## Comisión Provincial de Patrimonio Histórico de Málaga

## Sesión Ordinaria 13/2024 de 26 de julio de 2024

## **ACTA**

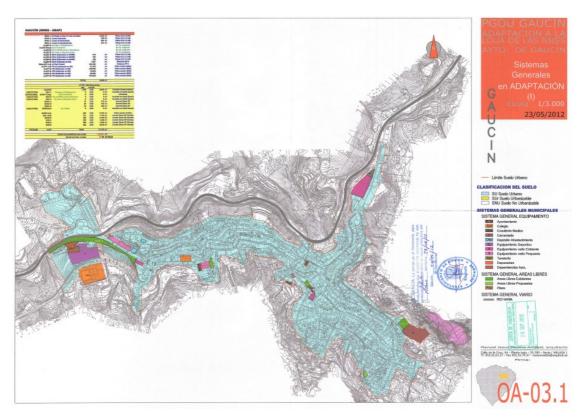
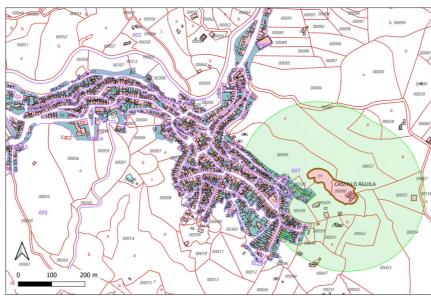
En cuanto a los terrenos directamente afectados por la propuesta de modificación de planeamiento, son los pertenecientes a la Zona de Núcleo Tradicional (NT) (del Suelo Urbano Consolidado) que se corresponden con el Casco Urbano propiamente dicho de Gaucín. No obstante, además de los ajustes puntuales de algunas de las ordenanzas particulares de dicha zona, la innovación también complementa las determinaciones urbanísticas de la normativa general del PGOU en relación con la regulación del Uso Turístico.

Se comprueba que dentro de este ámbito de actuación la única convergencia con bienes integrantes del Catálogo General del Patrimonio Histórico Andaluz (CGPHA) se da en el **entorno del BIC Castillo del Águila (Ermita del Santo Niño)**, inscrito como Bien de Interés Cultural (**BIC**) en el mismo, donde se ubica en suelo urbano, como Sistema General Equipamiento, el cementerio del municipio.

Analizada la documentación aportada se verifica que no existe incidencia en la regulación propuesta sobre el bien inmueble denominado Castillo del Águila (Ermita del Santo Niño), en cuyo entorno se incluye parte de suelo urbano del ámbito de actuación, puesto que la innovación propuesta no altera en ningún caso las condiciones de ordenación del suelo urbano, predefinidas, por el Plan General vigente. Se trata de una modificación de ordenanzas edificatorias de suelo urbano y, por lo tanto, de una innovación puntual de la ordenación pormenorizada del planeamiento general vigente, sin afección alguna al trazado de la ordenación de la trama urbana ni a la calificación urbanística detallada en vigor. La innovación que se formula, por sus características constitutivas, no incide en modo alguno en aspectos tales como el aprovechamiento urbanístico de las diferentes zonas del suelo urbano, o la superficie de suelo edificable preexistente en dicho suelo.

Una vez analizada la documentación presentada y la obrante en esta Delegación, se considera que la Innovación de Planeamiento General de Ordenación Urbanística (PGOU: Adaptación Parcial a la LOUA de las NNSS) de Gaucín "Ajustes a la normativa urbanística en relación con las edificaciones a uso turístico en suelo urbano" no tendrá incidencia sobre los bienes integrantes del patrimonio histórico ubicados de su ámbito, y se emite **INFORME FAVORABLE** en relación a la modificación urbanística propuesta".
